**ANALISI CRITICA**

**Progetto denominato: "VERSIONE DICEMBRE 2022 – Impianto per la produzione di energia elettrica e termica mediante combustione di rifiuti speciali non pericolosi in Comune di Cavaglià (BI)".**

**Istanza di PAUR ai sensi dell'art. 27 bis del D.Lgs. 152/2006 e smi.**

<b>Committente:</b> <b>Comune di Cavaglià</b>		<b>Documento elaborato da:</b> <b>T.E.R.R.A. S.r.l.</b>  Con la collaborazione di: <b>Avv. Michele Greco</b> <b>Prof. Fabrizio Bianchi</b>
<b>Data prima emissione:</b> Maggio 2023	<b>Revisione:</b> 04	<b>Codice progetto:</b> 22-16-04

Figura 7 Localizzazione delle alternative progettuali localizzative (Elaborazione Terra srl).

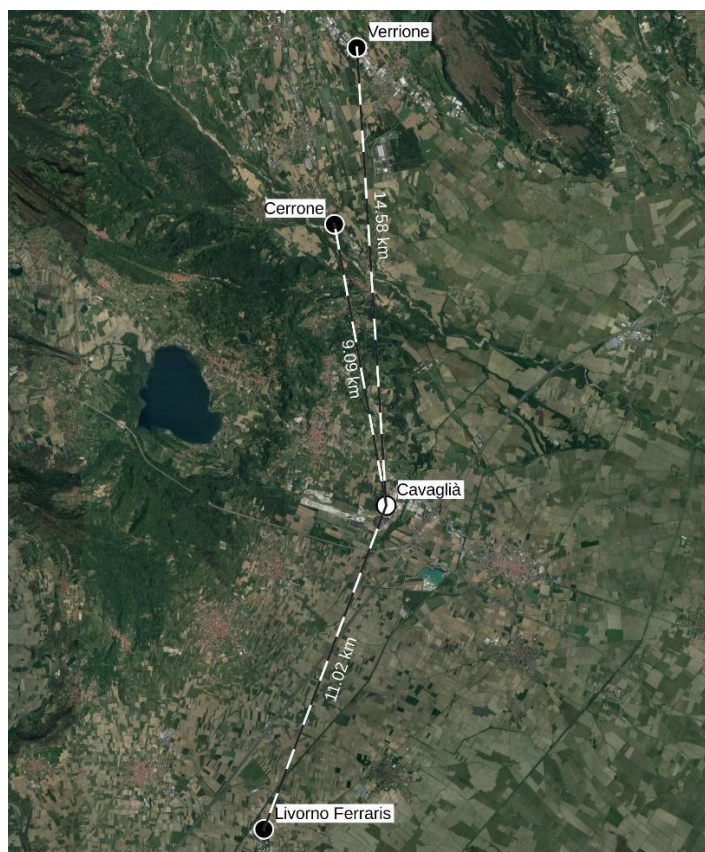
Si riscontra tuttavia, che tutti e tre i siti alternativi e non idonei considerati si trovano nelle vicinanze del sito di progetto proposto (tra poco meno di 10 e 15 km in linea d'aria), come da immagine seguente.

A tal proposito si ritiene che considerando l'utenza e il contesto regionale a cui invece si rivolge l'impianto, l'indagine di alternative localizzative non possa prescindere da una valutazione strategica orientata ad identificare la zona migliore all'interno dell'intero territorio regionale per un impianto di tali dimensioni rivolto appunto alla Regione.

Figura 10 Localizzazione delle stazioni di monitoraggio della qualità dell'aria (Fonte: CAVP09010000GAA0600801\_All.A-RI).

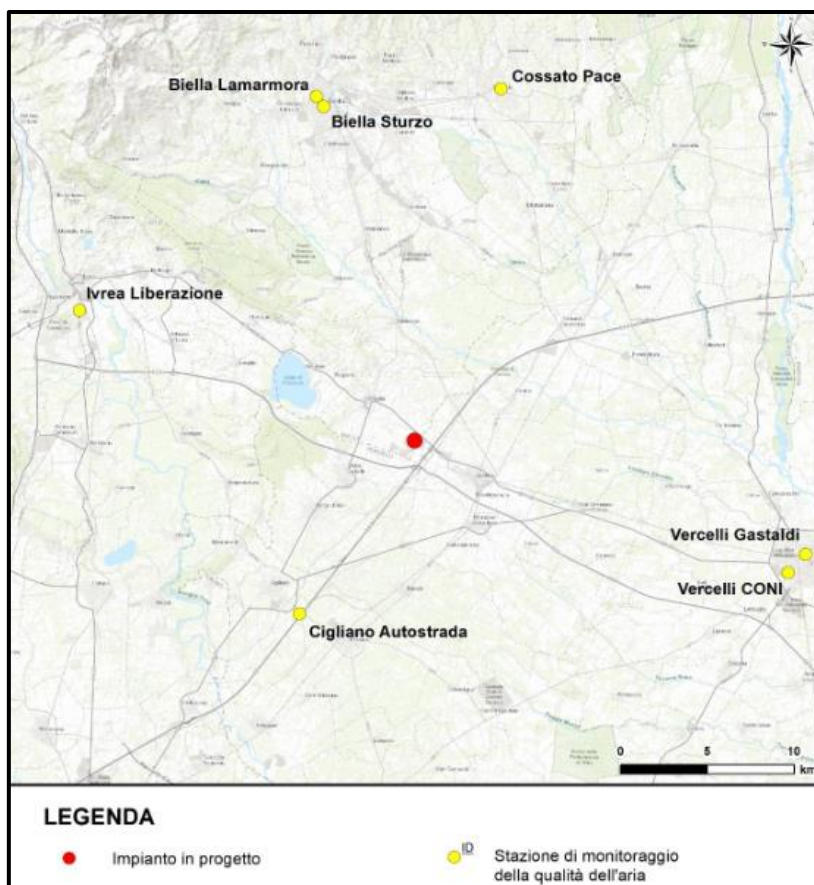
In relazione alla caratterizzazione locale dello stato di qualità dell'aria, il SIA fa riferimento ai dati di 7 stazioni della rete regionale fissa di rilevamento gestita da ARPA Piemonte, localizzate nell'intorno dell'impianto di progetto tra le province di Biella e Vercelli, la cui ubicazione e distanza dal sito sono sotto riportate.

Basti pensare che su sette stazioni prese come riferimento, 3 sono di tipologia "da traffico" e 2 sono di tipo urbano, pertanto riferiti a contesti localizzativi non confrontabili con il sito in questione.

Data la mancanza di dati locali aggiornati ed esaustivi inerenti i livelli di inquinamento eventualmente presenti sull'area in questione, dovrà essere implementata una campagna di monitoraggio mobile di qualità dell'aria, definita ai sensi del D.Lgs 155/2010 e smi in merito a:

Figura 12 Regione Valledora. In rosso è individuata l'area di impianto (Fonte: DGR. 02/02/2018 n. 12-6441).

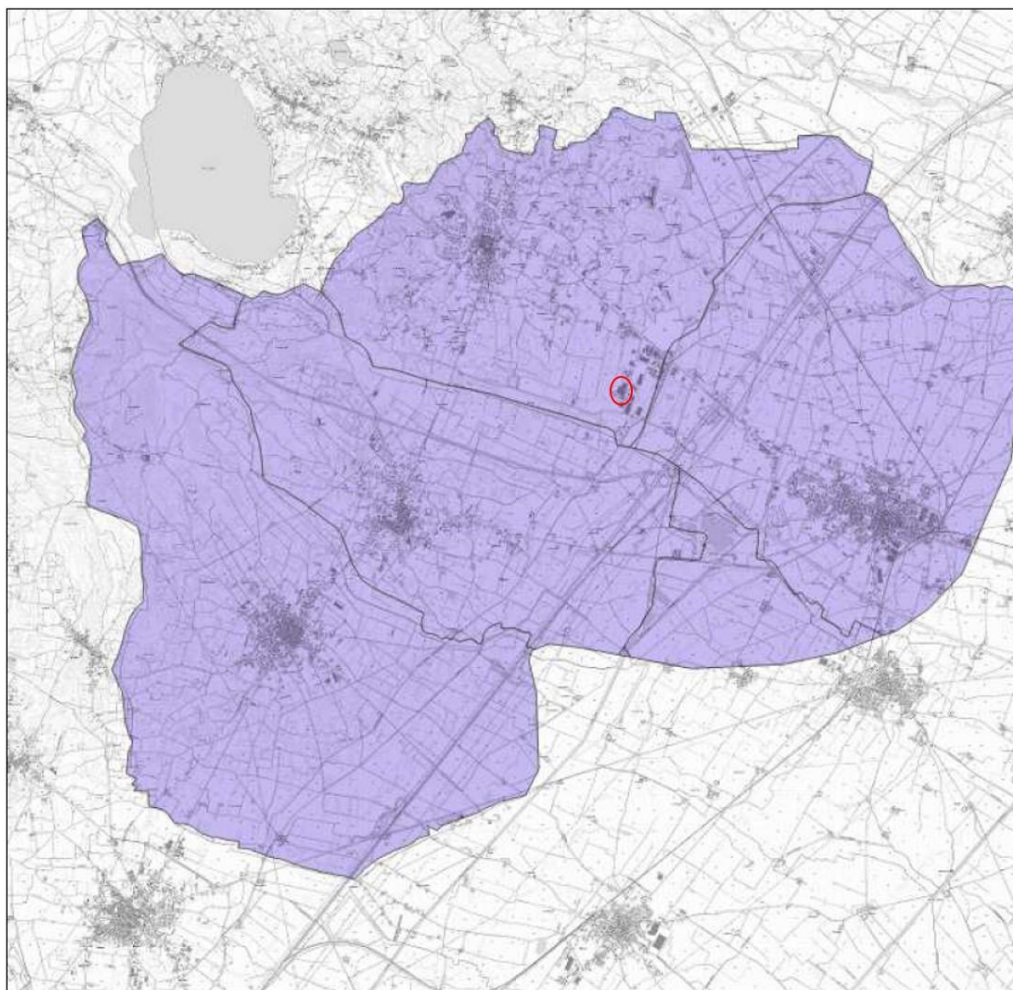
In questa regione si riconosce una fragilità idrogeologica particolarmente accentuata, a causa soprattutto di un uso pregresso incontrollato del territorio, a fini prevalentemente estrattivi e, successivamente di smaltimento rifiuti, come riportato nella DGR 02/02/2018 n. 12-6441, che si cita di seguito:

Figura 13 Inquadramento dell'area con la localizzazione degli impianti di trattamento rifiuti esistenti/autorizzati nelle vicinanze del sito e dell'impianto oggetto della presente valutazione (Fonte: CAVP09010000PET050010100 - Rel Tec Prog).

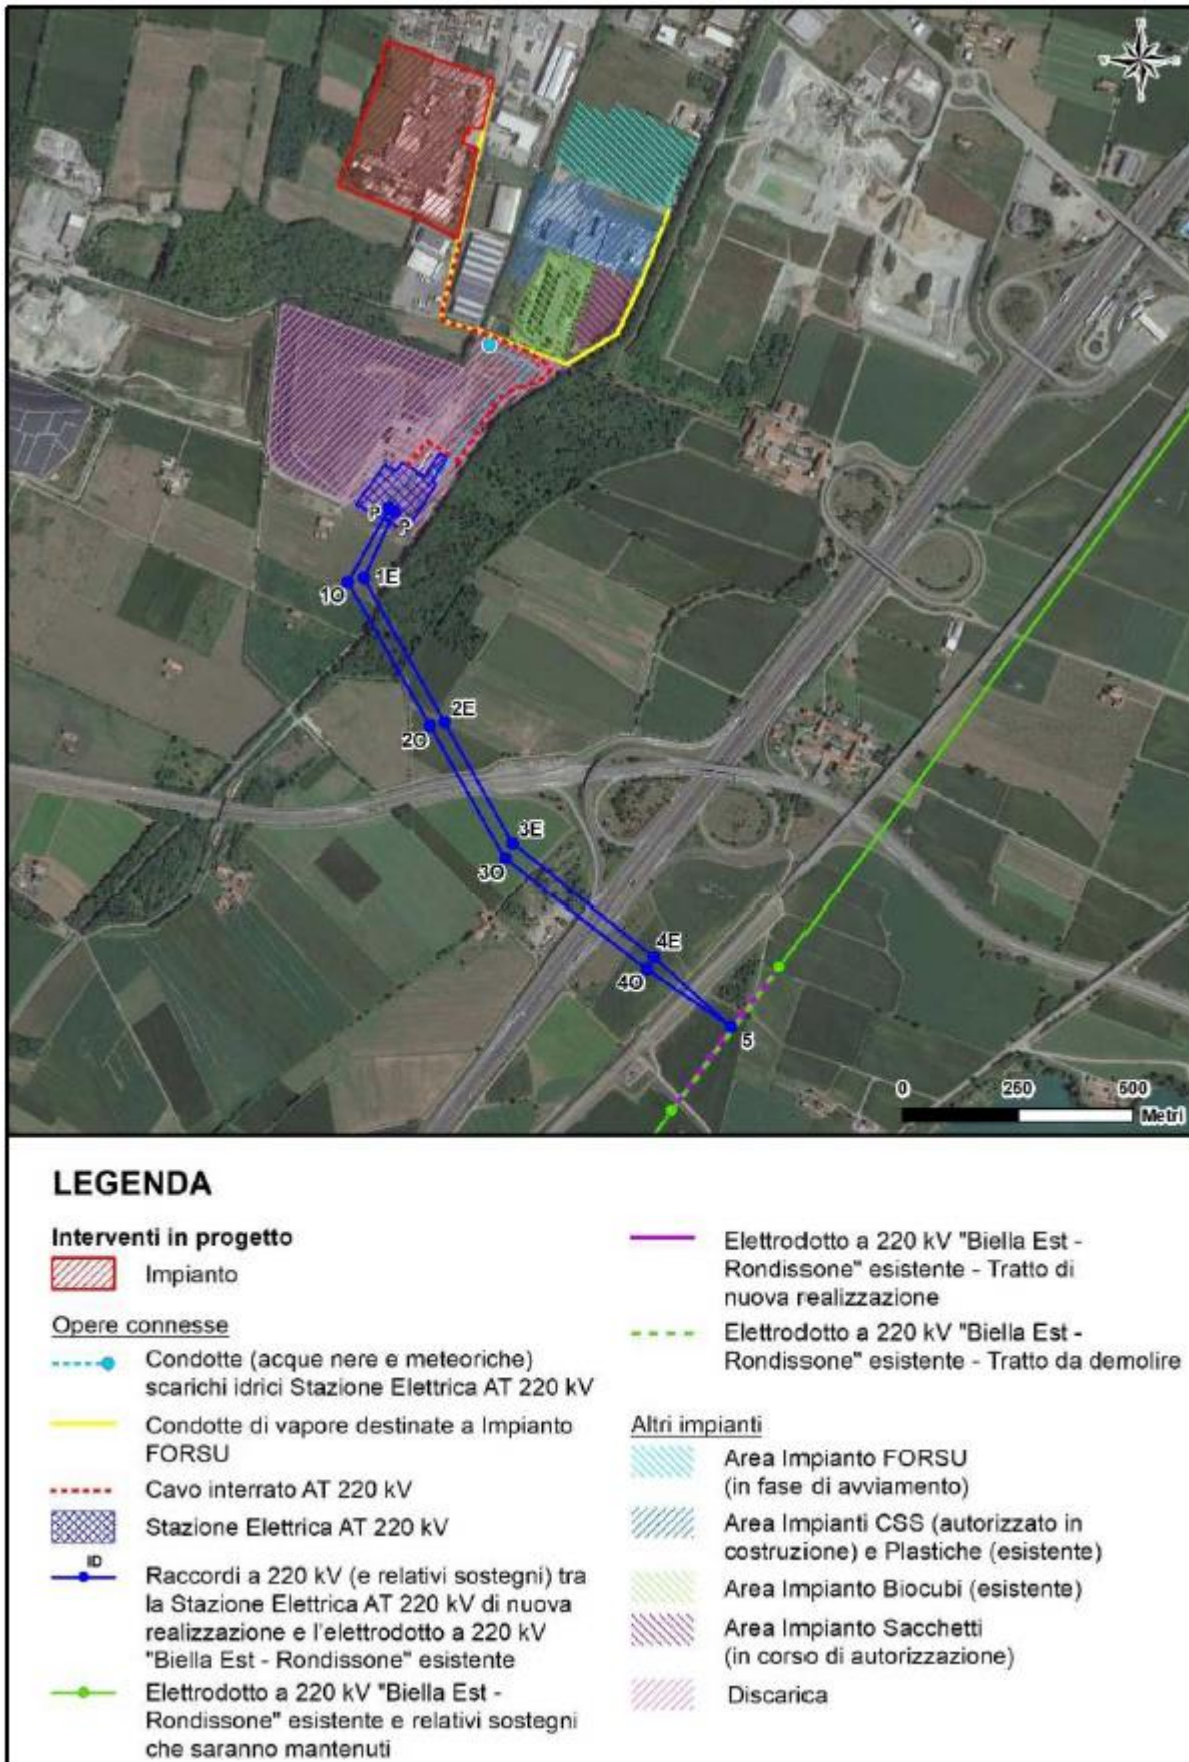
**Si nota a tal proposito come il progetto qui esaminato consista nell'ennesimo impianto di smaltimento rifiuti proposto dal medesimo Proponente e insistente sulla stessa area, da autorizzarsi singolarmente, dimostrando un approccio che perpetua i comportamenti responsabili della fragilità in cui si trova oggi l'area Valledora.**

**Alla luce di tutto quanto evidenziato, si ritiene indispensabile, per una corretta valutazione degli impatti sulla matrice idrogeologica, una valutazione d'insieme che tenga conto degli effetti cumulativi dei diversi impianti insistenti sulla località di Gerbido, di cui non vi è traccia nel SIA. Tale carenza è da ritenersi grave ed inficiante la validità dello studio effettuato.**

Figura 14 Planimetria con la rete di approvvigionamento idrico dell'impianto. Il pozzo di nuova realizzazione è quello indicato con la sigla P2 (Fonte: CAVP09O10000GAA0600401\_SIA).

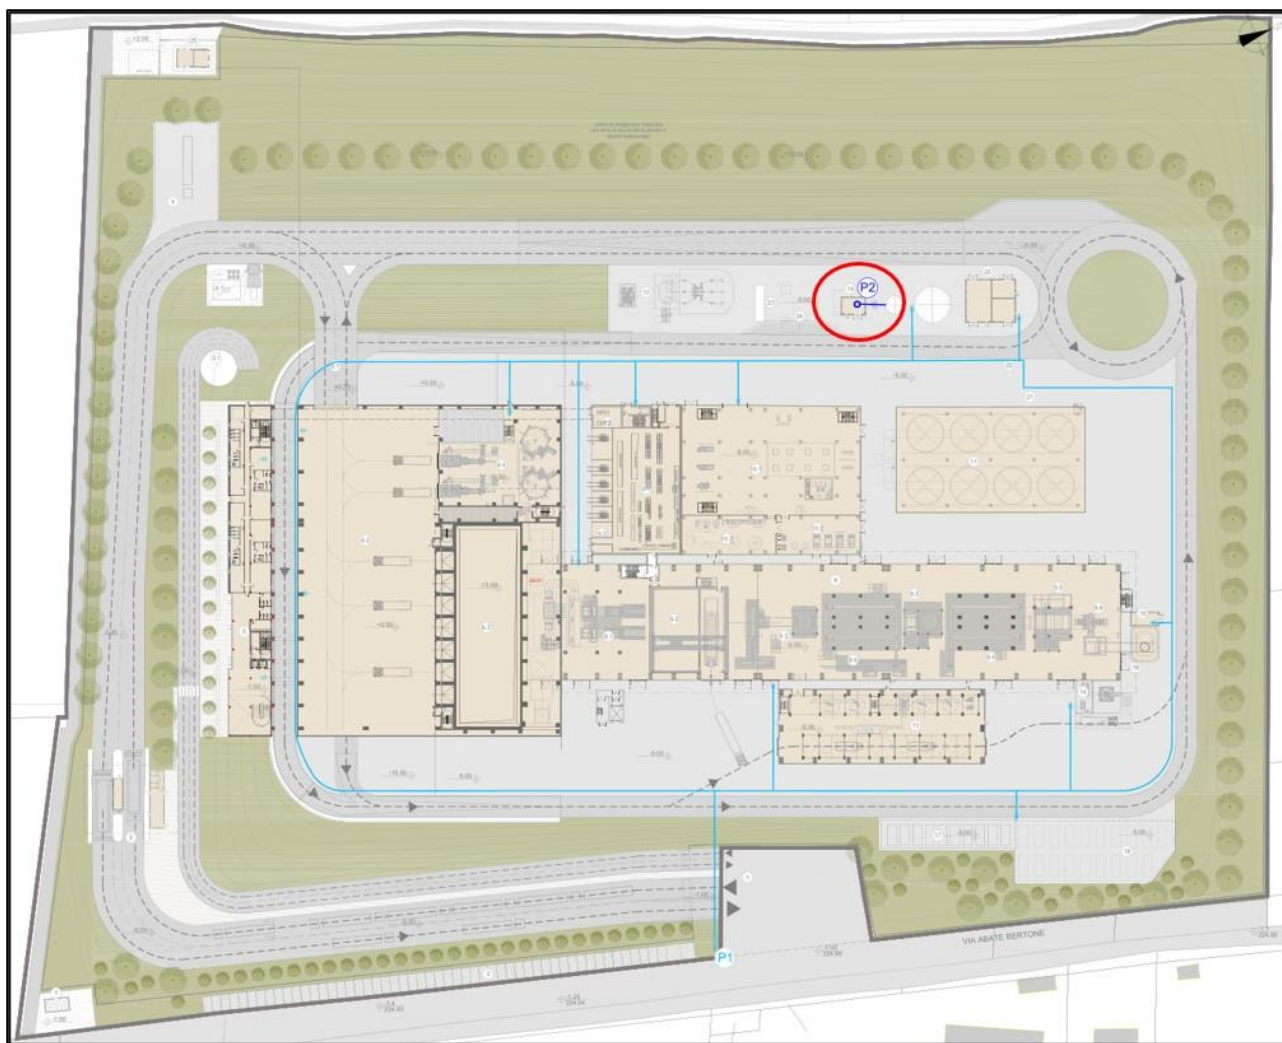
Il prelievo è previsto a mezzo di un pozzo di nuova realizzazione, dimensionato per una portata massima di 75 m<sup>3</sup>/h; nella figura seguente viene riportato l'inquadramento della posizione del pozzo incluso nel SIA. Il pozzo di nuova realizzazione è indicato come P2 (cerchio rosso).

Relativamente alla realizzazione del pozzo P2, il Proponente sostiene nel SIA il seguente ragionamento:

Figura 20 – Estratto tavola T02 del PRG: Infrastrutture e uso del suolo urbano attuale – Individuazione area di danno

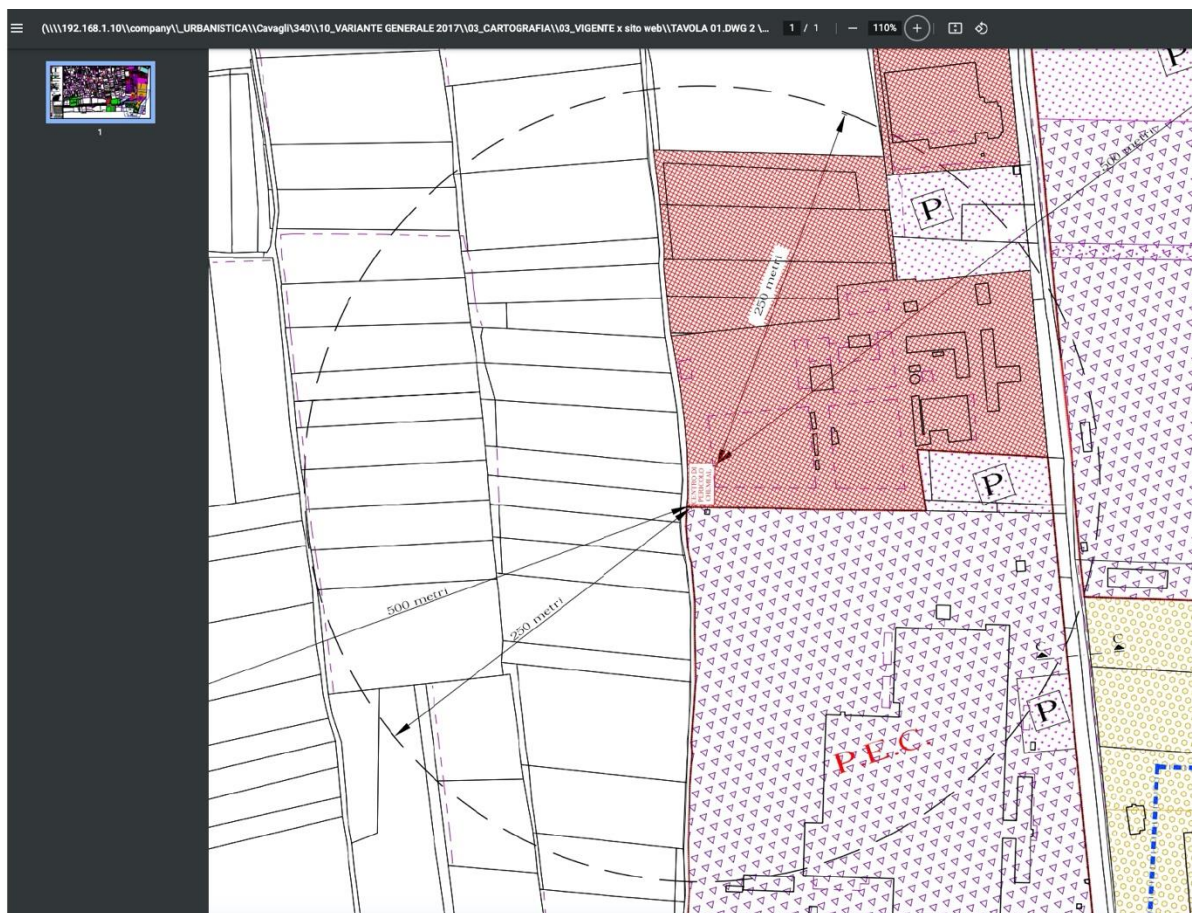
Nel PRGc la società Chemical (oggi Polynt) sita in via Bertone 10 a Cavaglià è classificata come a Rischio di Incidente Rilevante (stabilimenti soggetti agli obblighi di cui agli articoli 6, 7 e 8 del D.M. 09/05/2001) come si conferma dalla consultazione dell'Inventario Nazionale degli Stabilimenti a Rischio di incidente Rilevante. Una porzione significativa dell'area si trovava nell'area di danno dei primi 250 metri, la restante parte in quella dei 500 metri.

A livello progettuale è stato deciso di mantenere una fascia di inedificabilità di circa 20 mt dal confine con la società Polynt e di sviluppare l'impianto verso Sud, collocando nella fascia meridionale dell'area le aree con maggior permanenza di persone soprattutto il percorso dei visitatori.

Proprio perché vigente, la valutazione del PRGC è l'unica che avrebbe dunque dovuto essere presa in considerazione nelle valutazioni di A2A, rispettando dunque le aree di danno presenti nel PRGC, ciò che le avrebbe impedito di giungere all'apodittica conclusione secondo cui "A livello progettuale è stato deciso di mantenere una fascia di inedificabilità di circa 20 mt dal confine con la società Polynt e di sviluppare l'impianto verso Sud, collocando nella fascia meridionale dell'area le aree con maggior permanenza di persone soprattutto il percorso dei visitatori" (ib.).

Non si vede davvero come si possa pensare di risolvere ogni criticità connessa ai profili di rischio di uno stabilimento di incidente rilevante, per il quale nel PRGC sono previste aree di danno che coinvolgono l'intera area nella quale si vuole collocare il termovalorizzatore, semplicemente affermando di avere deciso di mantenere una fascia di inedificabilità di circa 20 metri dal confine.
